Projekt „Motolské onkologické centrum“ je financován Evropskou unií z nástroje pro oživení a odolnost prostřednictvím Národního plánu obnovy ČR

Dodatek č. 5 ke Smlouvě o dílo č. 2203200168

(A) v průběhu realizace Díla dle Smlouvy o dílo č. 2203200168, jejímž předmětem je zhotovení stavby s názvem „Motolské onkologické centrum“ uzavřené mezi Objednatelem a Zhotovitelem dne 17. 8. 2023, ve znění Dodatku č. 1 ze dne 27. 5. 2025, Dodatku č. 2 ze dne 11. 8. 2024, Dodatku č. 3 ze dne 22. 10. 2025 a Dodatku č. 4 ze dne 23. 03. 2026 (dále jen „**Smlouva**“) bylo nutné některé dílčí části realizovat mírně odlišným způsobem od původního záměru Objednatele, přičemž méněpráce a vícepráce, které jsou předmětem tohoto dodatku č. 5, a jejich podrobný popis, odůvodnění a ocenění jsou uvedeny v přehledu změn v Příloze č. 1 tohoto dodatku;

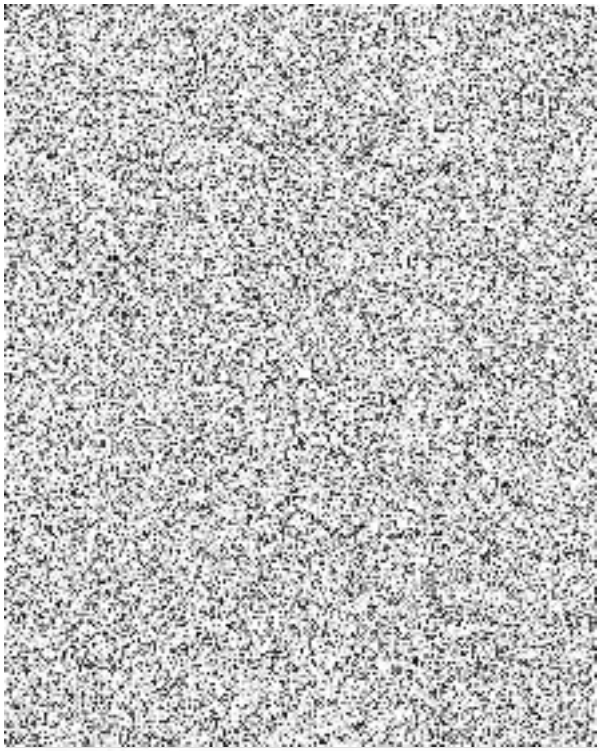
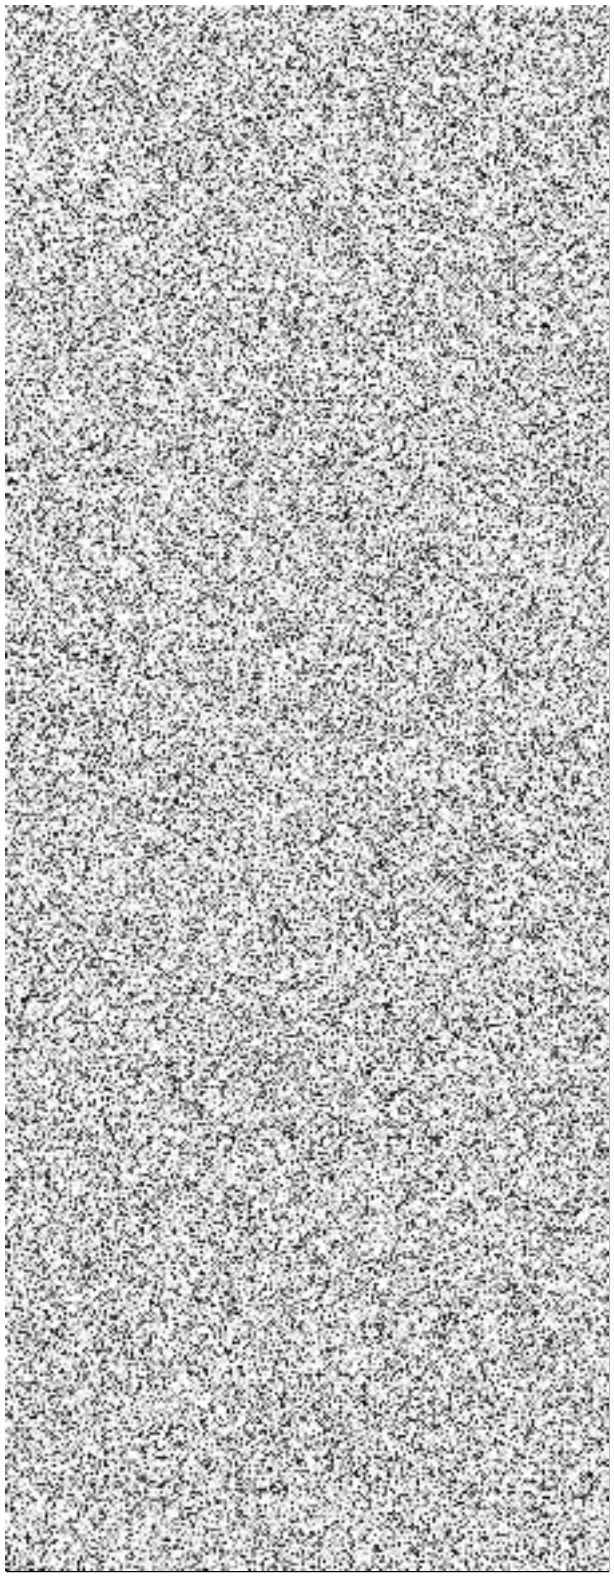
- Absence upevňovacích bodů:
  Na stoupací vedení vnitřní kanalizace chybí upevňovací body, není problém objevit volné potrubí i více něž přes 6,0 m délky (3x 2,0m trubka). Absence uchycení umožňuje pohyb potrubí o více než 100mm, čím se stoupací potrubí stává nestabilním.

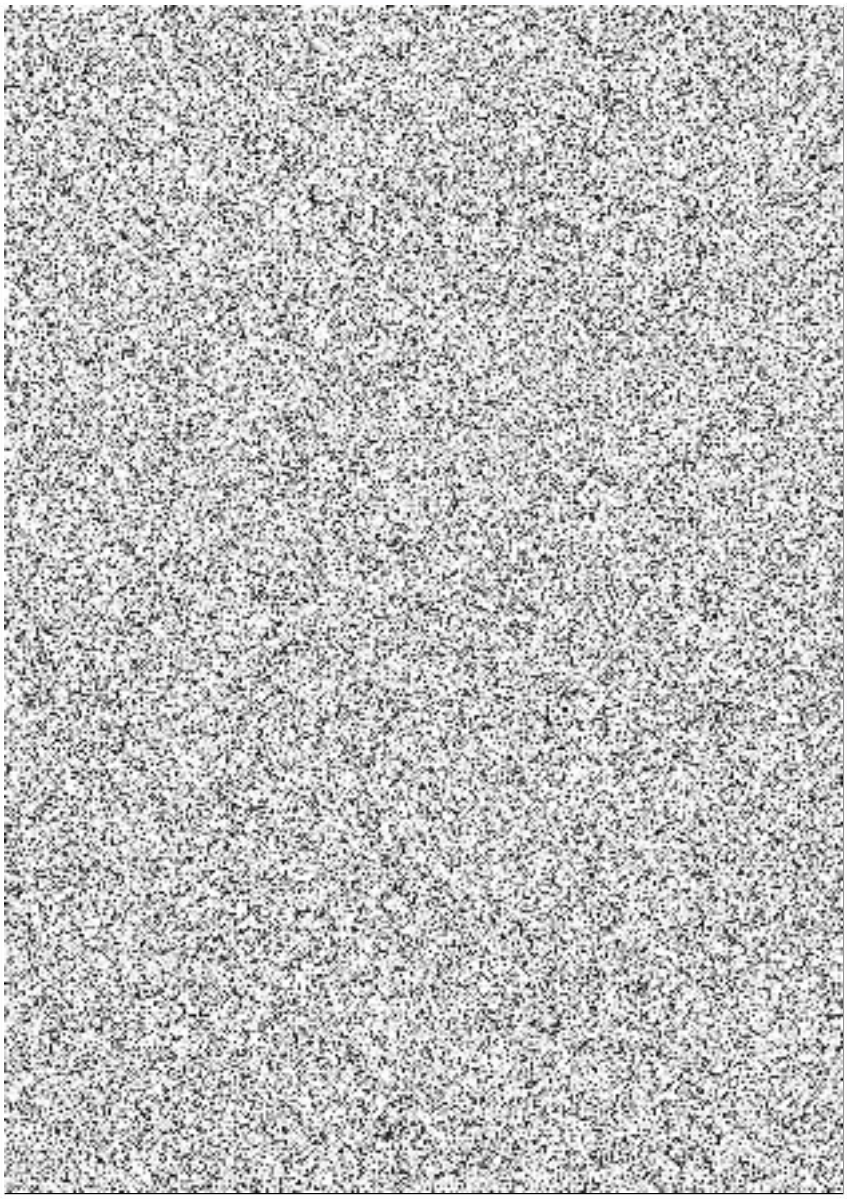
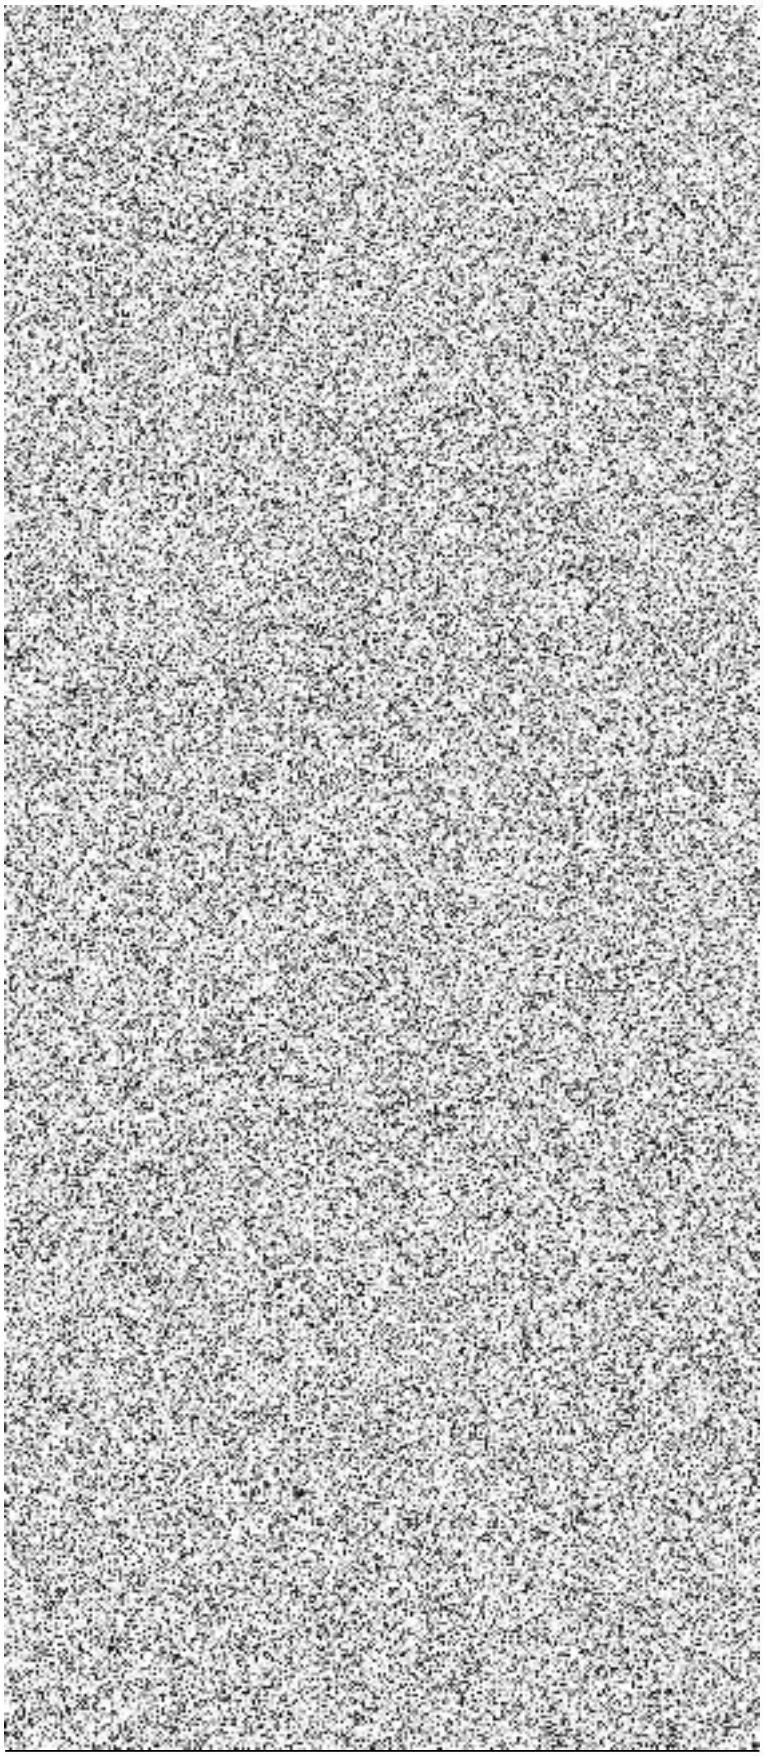
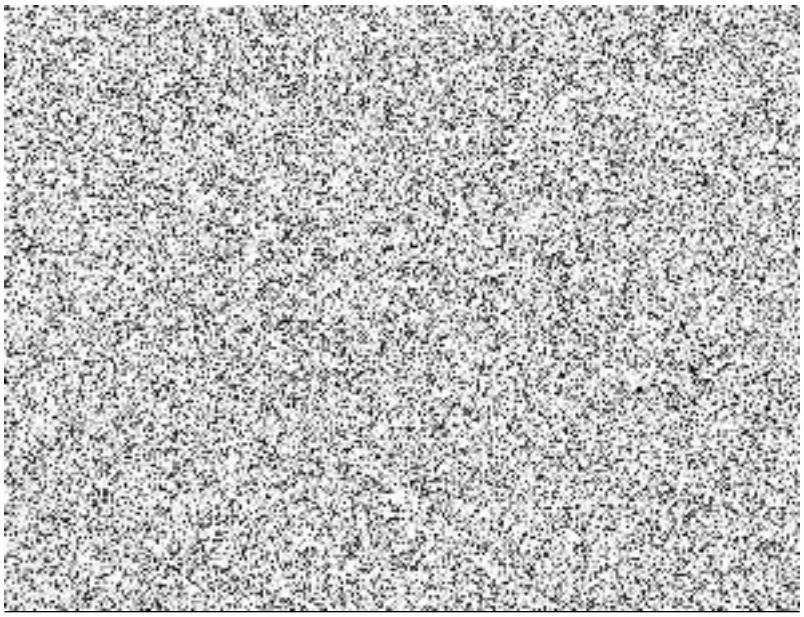
- Nedodržení vzdálenosti upevňovacích bodů:
  Na vodorovném zavěšeném a svislém potrubí jsou i násobně překročeny max. vzdálenosti uchycení uvedené v montážních návodech výrobců potrubí, např. u potrubí DN110 vzdálenost vodorovného uchycení více než 2,5m, svislé vzdálenosti viz bod výše

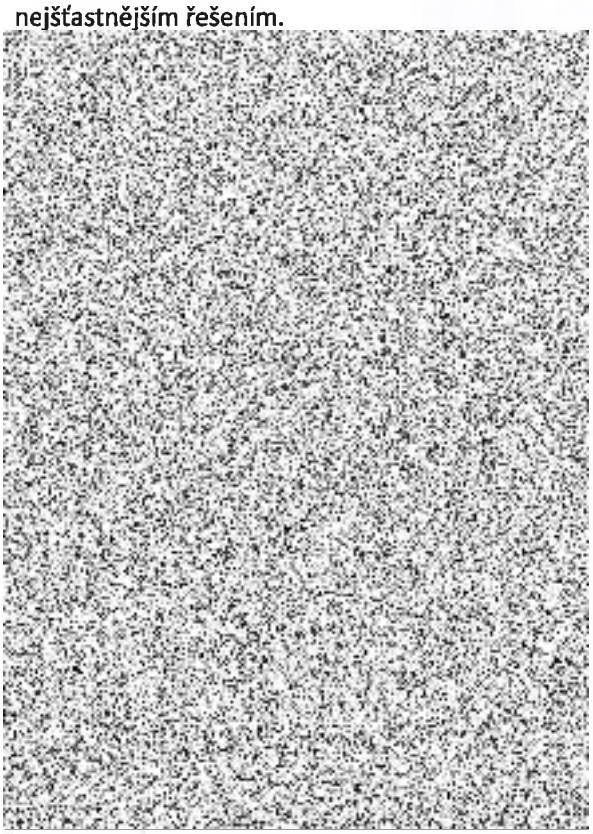
- Absence protihlukových opatření
  Průchody kanalizace přes vyzdívky či ŽB stropní konstrukce jsou provedeny tzv. „natvrdo", k separaci není použita minerální vata, mirelová izolace či jiná protihluková izolace. Samotná vnitřní kanalizace (dešťová i splašková) je montážně provedena z hrdlového potrubí PP-HT bez další určení roku výroby, svou povahou nemá žádné protihlukové účinky (zesílená stěna atp.). Použití kolen 87° místo 2x 45° v místě přechodu ze svislého do ležatého vedení také není nejšťastnějším řešením.

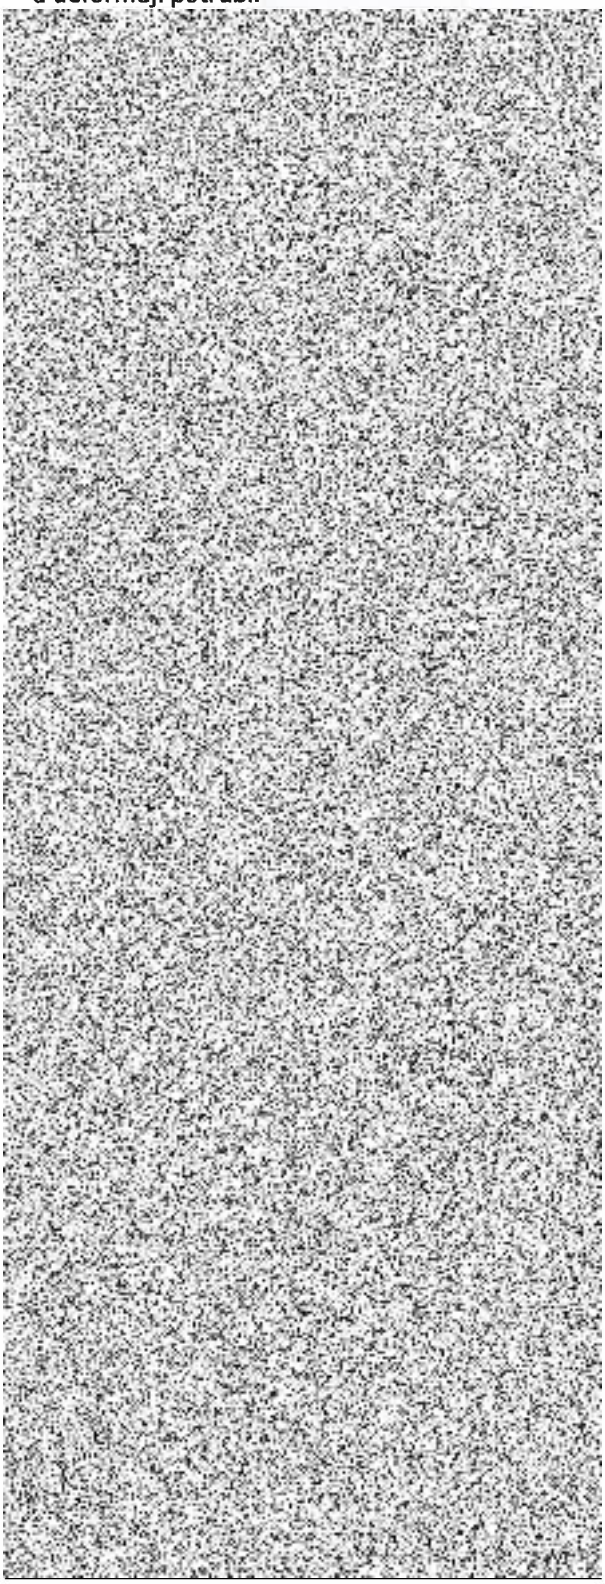
- Nevhodné uchycení potrubí
  Pro upevnění potrubí se používají objímky s gumovou výstelkou, které trubku obepínají po celém obvodě, nepoužívají se trubkové háky, které přenáší vibrace do okolních konstrukcí a deformují potrubí.

ZÁVĚR: Zhotovitel tímto konstatuje, že stávající rozvody vnitřní kanalizace jsou nevyhovují z více faktorů. Není zajištěna stabilita objímek (absence, vytržené kotvení), není zajištěna přerušení vibrací („tvrdé" napojení nebo uchycení), není zajištěna požární odolnost potrubí nebo utěsnění na hranici požárních úseků.
